OGGETTO : PNRR M2C4I2.2
REALIZZAZIONE DEL COLLETTORE DI SCARICO
DELLE ACQUE METEORICHE SCOLANTI
PROVENIENTI DALL'ABITATO DI CAMPI BISENZIO
CUP 81B22001210005

ELABORATO: INTEGRAZIONI - RELAZIONE GENERALE

PROGETTO DI FATTIBILITÀ TECNICO ECONOMICA

OGGETTO: [ID 2299] Conferenza dei servizi per l'approvazione del progetto di fattibilità tecnico-economica con contestuale variante ai sensi dell'art. 38 del D.Lgs. 36/2023 relativamente all'intervento denominato "*PNRR M2C4I2.2 - Realizzazione del collettore di scarico delle acque meteoriche scolanti provenienti dall'abitato di Campi Bisenzio - CUP C81B22001210005*". Proponente: Comune di Campi Bisenzio – **Richiesta di integrazioni.**

| | fondo scatolare [mslm] | intradosso scatolare [m slm] | max livello Tr200 [mslm] | battente [m] | franco [m] |
|------------------------|-----------------------------------|---|-------------------------------------|-------------------------|-----------------------|
| via Oncino | 32.5 | 35.7 | 34.6 | 2.1 | 1.1 |

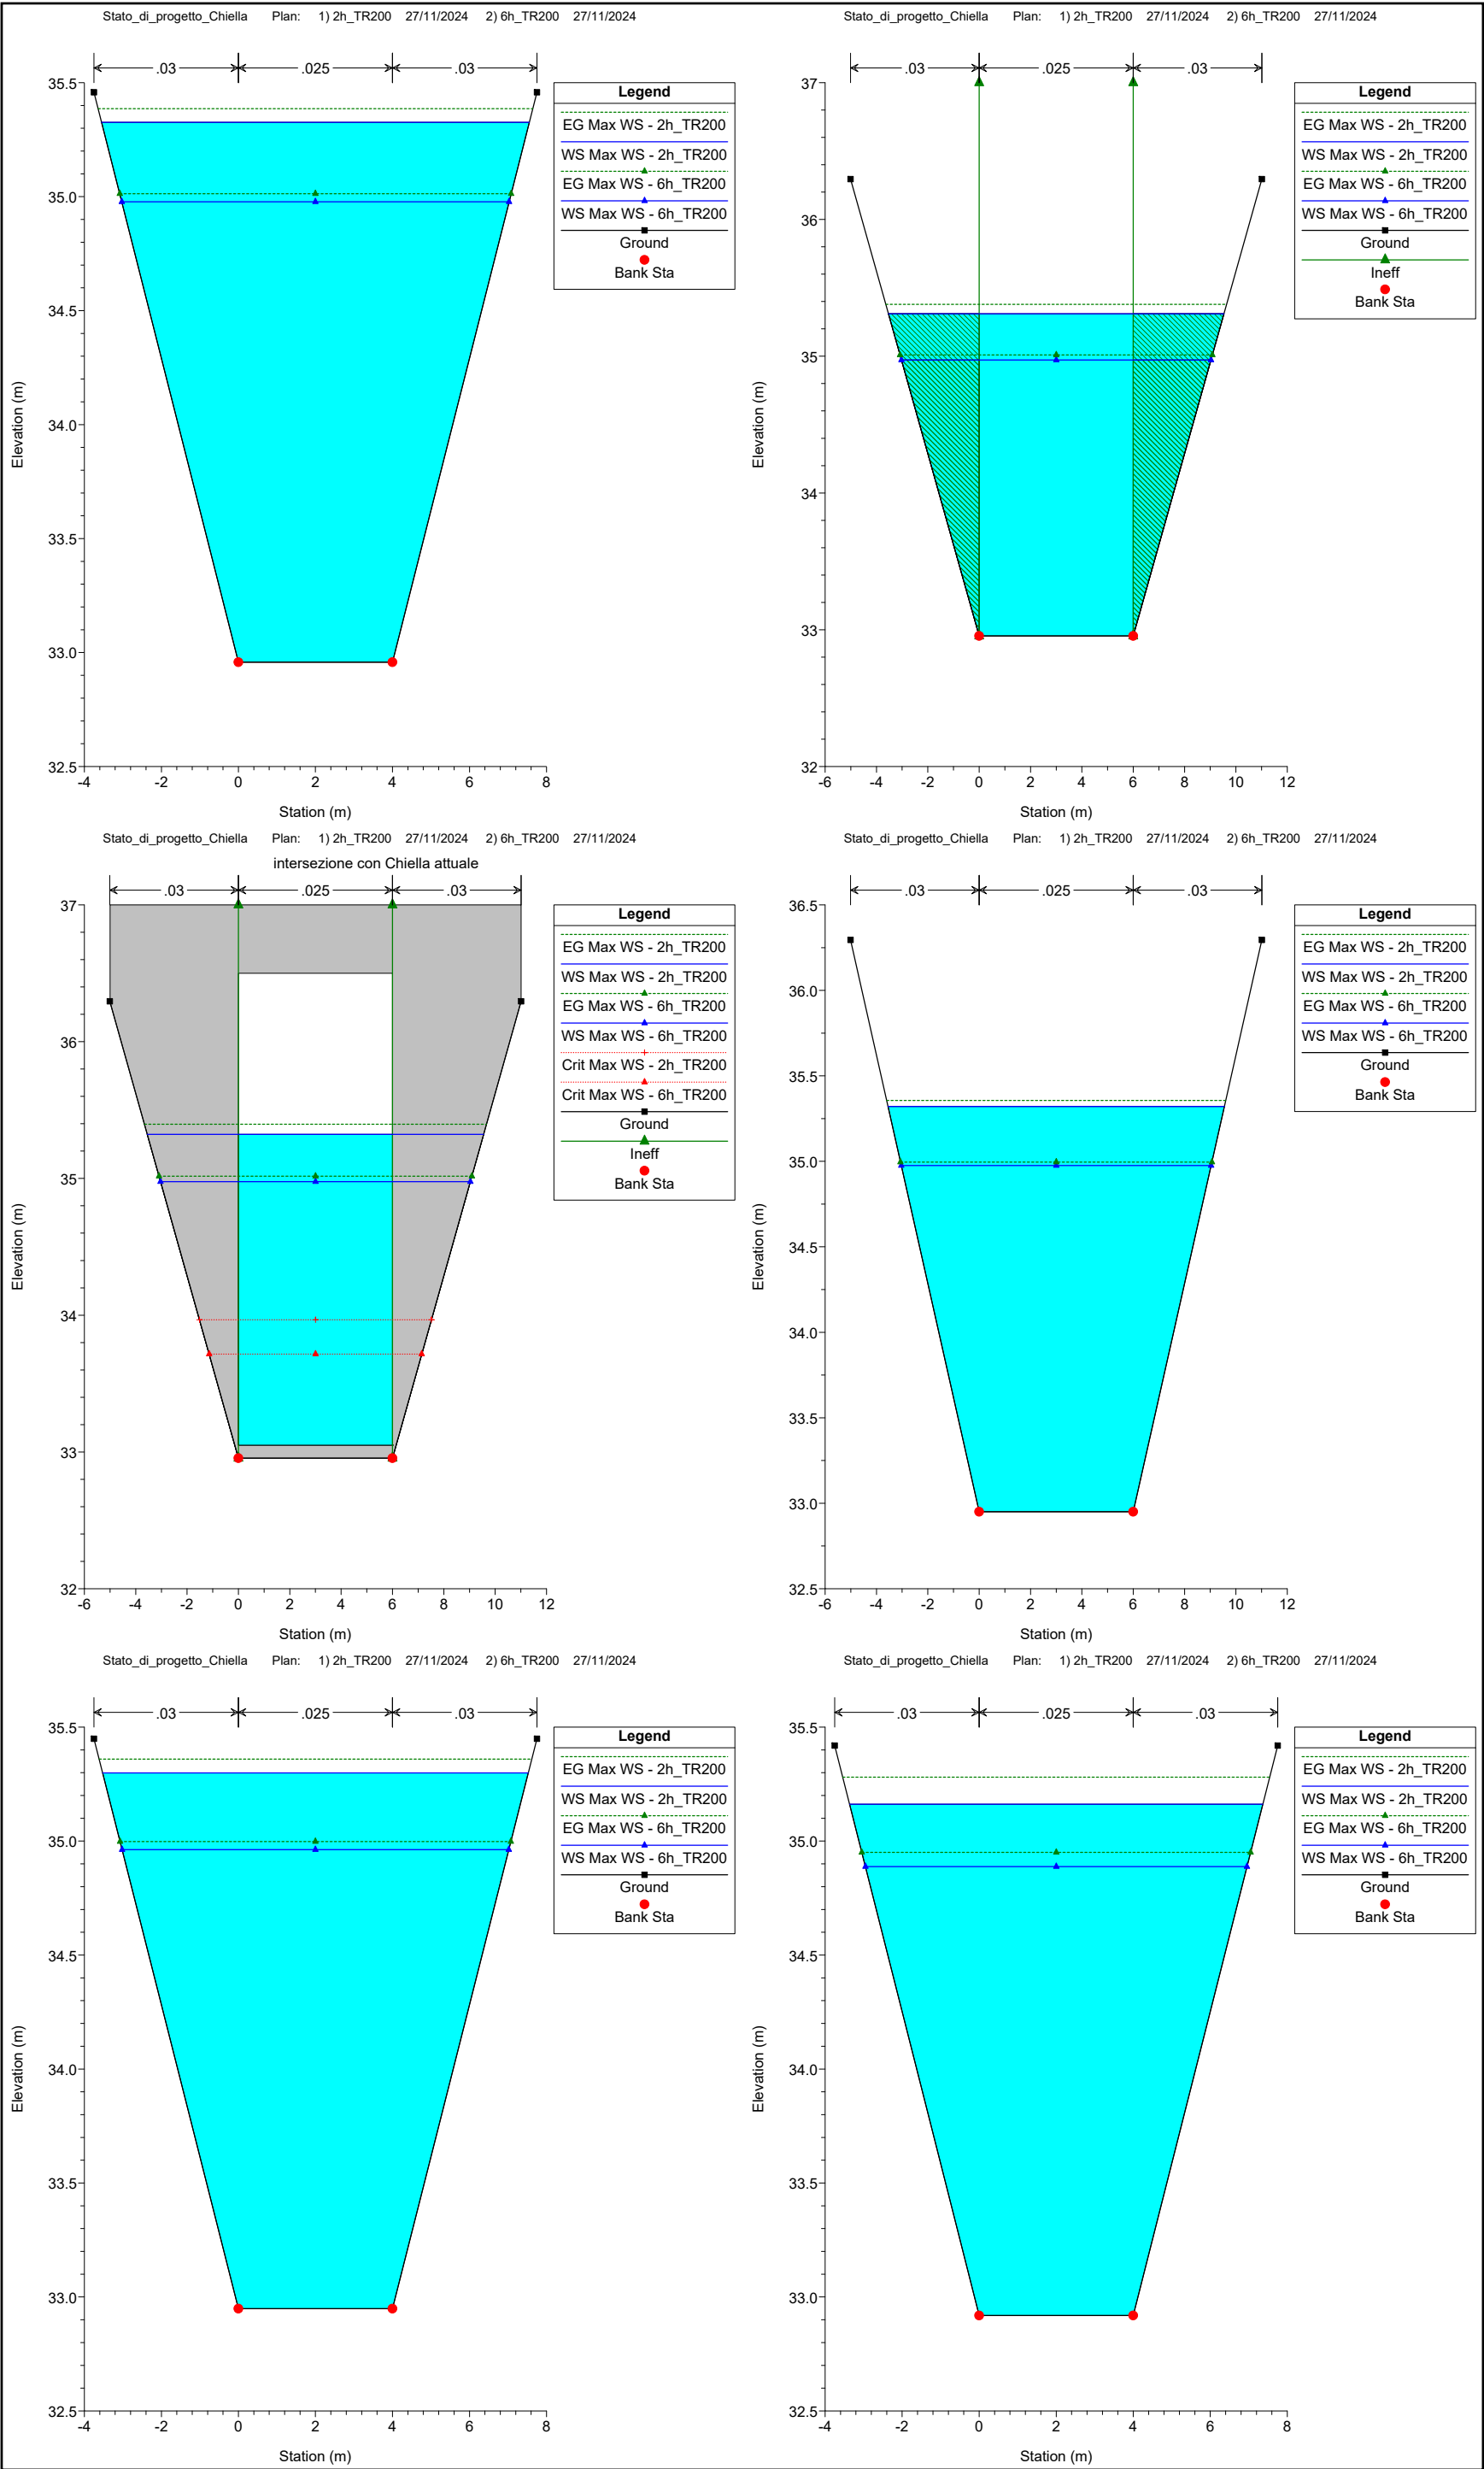
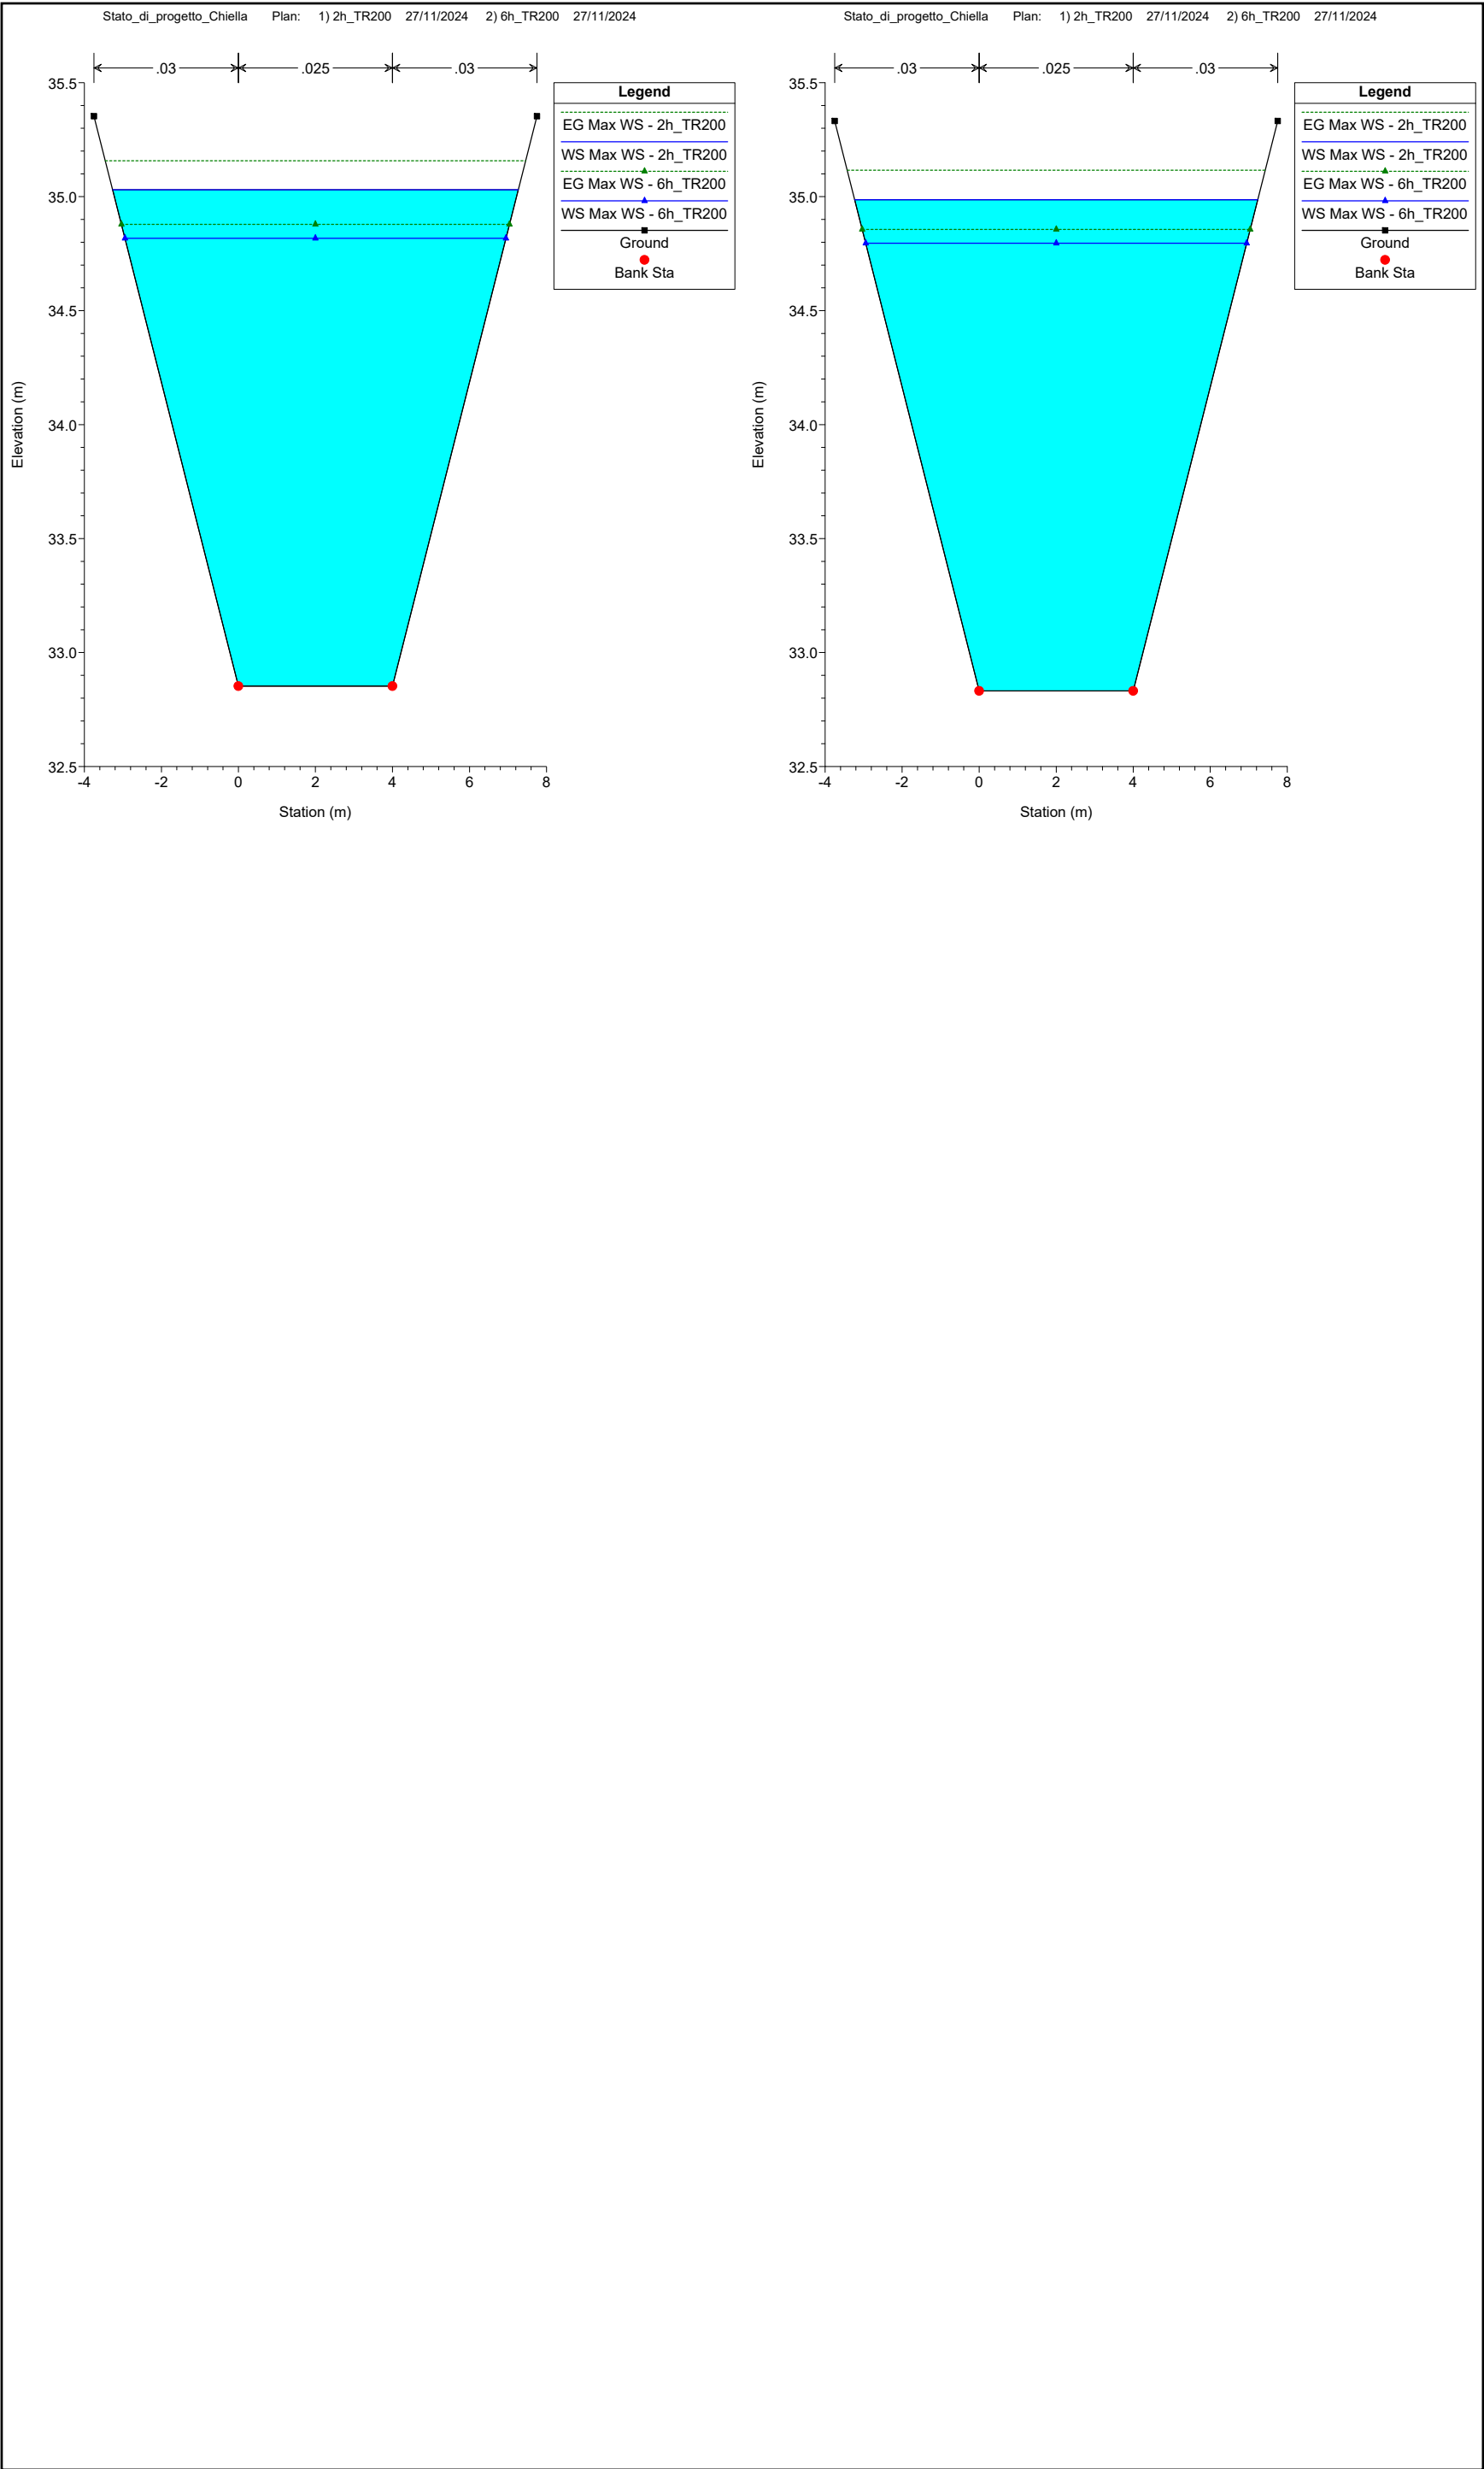
- d) fornire le sezioni di progetto con indicazione dei tiranti idrici per la portata duecentennale del nuovo canale collettore e del tratto finale a valle della cassa di espansione, immediatamente a monte della SR66 "via Pistoiese", e confronto di coerenza con la geometria del modello idraulico di progetto: il tracciato in "Figura 1- Planimetria del modello HEC RAS con indicazione delle sezioni e della cassa di espansione" presente nell'elaborato "R.03.02 Relazione Idraulica SP" differisce da quello riportato nella tavola "TAV 02_04 Planimetria su Ortofoto e Sezioni Tipo";

- e) nelle tavole di progetto dei nuovi attraversamenti e della cassa, esplicitare i franchi idraulici e la quota della portata duecentennale.

Si riportano di seguito tutte le sezioni del canale collettore desunte dal modello HEC-RAS con indicati i battenti idrici con $Tr200$ anni.

Per quanto riguarda il confronto di coerenza del tracciato si specifica che il tracciato corretto è quello riportato nella tavola "TAV 02_04 Planimetria su Ortofoto e Sezioni Tipo" nella relazione si tratta di un refuso. La geometria del modello HEC-RAS, riportata nelle figure precedenti è stata corretta.

La norma prevede nel caso che l'attraversamento sia realizzato con un tombino come in questo caso che il franco sia superiore a 50 cm e superiore alla metà del battente all'interno del tombino. In questo caso entrambe le condizioni sono soddisfatte.
